in qualità di legale rappresentante della Pubblica Amministrazione/Ente/Società/Associazione COMUNE DI MONTE SAN VITO (AN)

“Rifacimento metanodotto Ravenna - Chieti, Tratto Ravenna-Jesi 650 (26”) DP – 75 bar ed opere connesse”

Istanza avvio del procedimento di compatibilità ambientale ai sensi dell'art. 23 del D.Lgs. 152/2006 e ss.mm.ii.

Oggetto: RIFACIMENTO METANODOTTO RAVENNA-CHIETI TRATTO RAVENNA-JESI ED OPERE CONNESSE. PRESENTAZIONE OSSERVAZIONI ALLA PROCEDURA DI VALUTAZIONE DI IMPATTO AMBIENTALE (VIA) ART.24 C.3 D.LGS.152/2006 E S.M.I.

ALLEGATO "B"

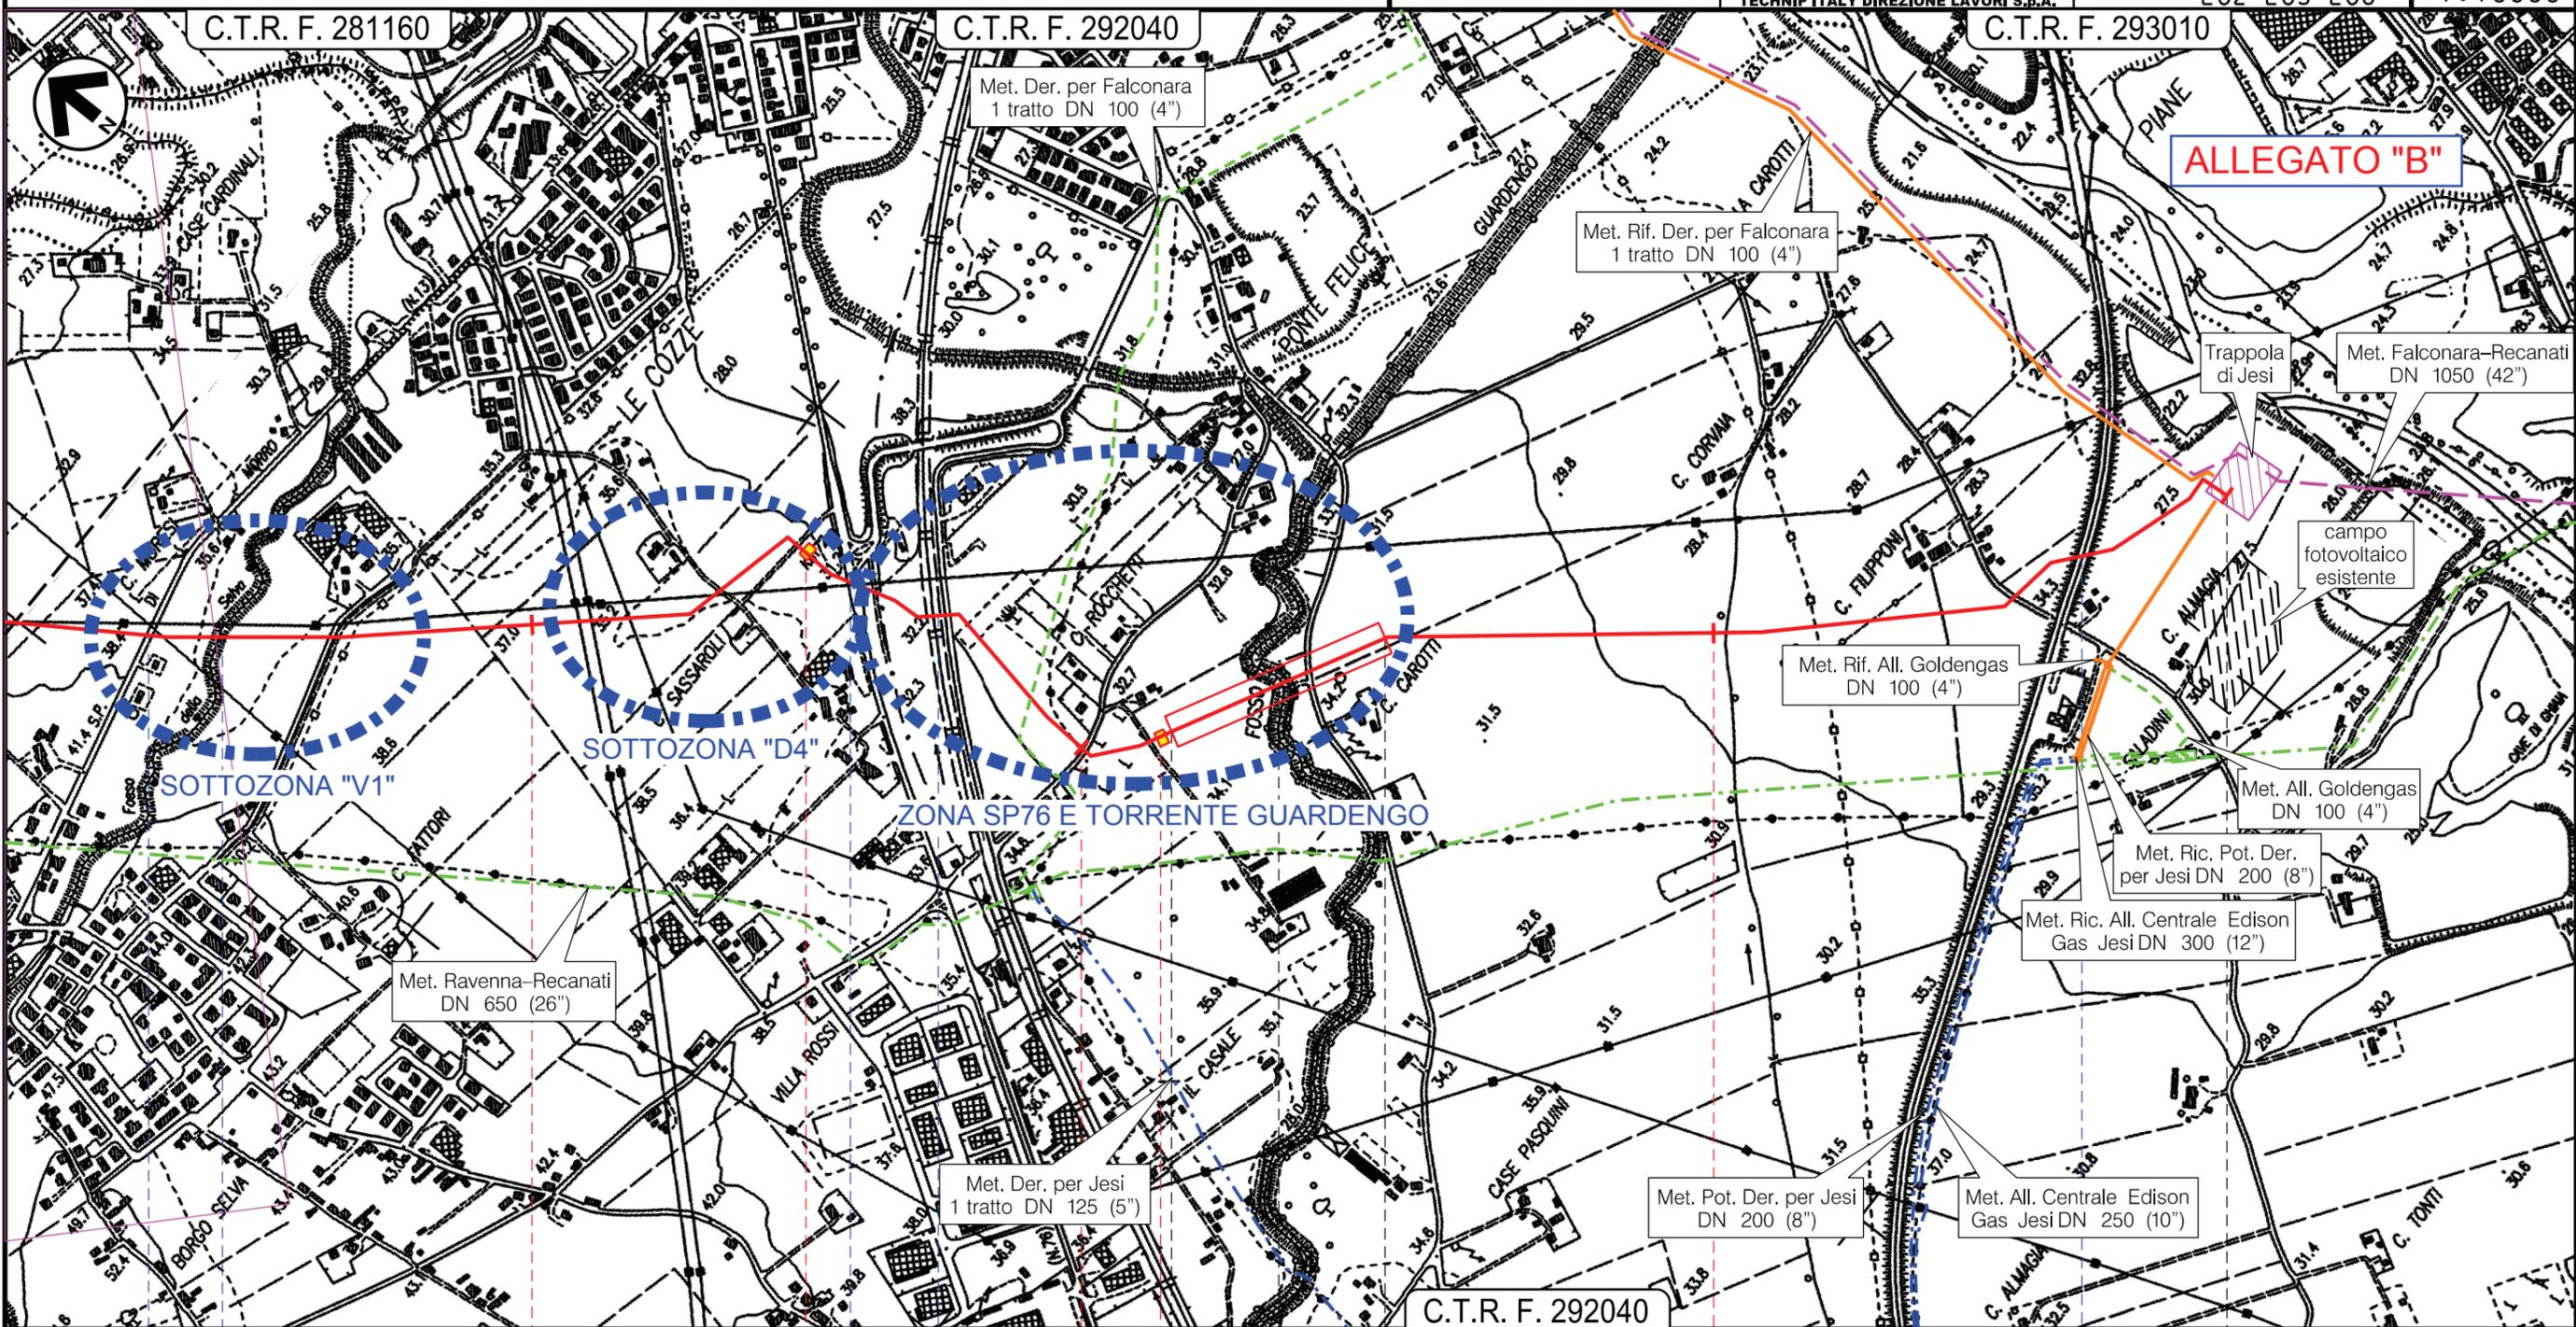
- b) Il nuovo tracciato di progetto per un tratto di condotta compreso tra Via Piana di Cardinale e Via L. da Vinci con attraversamento del Fosso Selva interessa la sottozona "V1" prevista dal Piano Regolatore Generale vigente; si ritiene pertanto che il tracciato sia il più possibile allineato e avvicinato all'elettrodotto esistente al fine di limitare l'area sottoposta a vincolo di rispetto (planimetria allegata alla delibera G.M n. 101/2018 - allegato "B");

- c) Il nuovo tracciato di progetto per un tratto di condotta compreso tra Via Le Cozze e Strada Provinciale S.P. 76 interessa la sottozona "D4" e una nuova viabilità stradale previste dal Piano Regolatore Generale vigente; si ritiene pertanto che il tracciato sia il più possibile allineato e avvicinato all'elettrodotto esistente al fine di limitare l'area sottoposta a vincolo di rispetto (planimetria allegata alla delibera G.M n. 101/2018 - allegato "B");

- d) Il nuovo tracciato di progetto per un tratto di condotta compreso tra la Strada Provinciale S.P. 76 e il Torrente Guardengo presente un andamento irregolare si allontana dal percorso dell'elettrodotto; si ritiene pertanto che il tracciato venga rettificato e il più possibile allineato e avvicinato all'elettrodotto esistente (planimetria allegata alla delibera G.M n. 101/2018 - allegato "B");
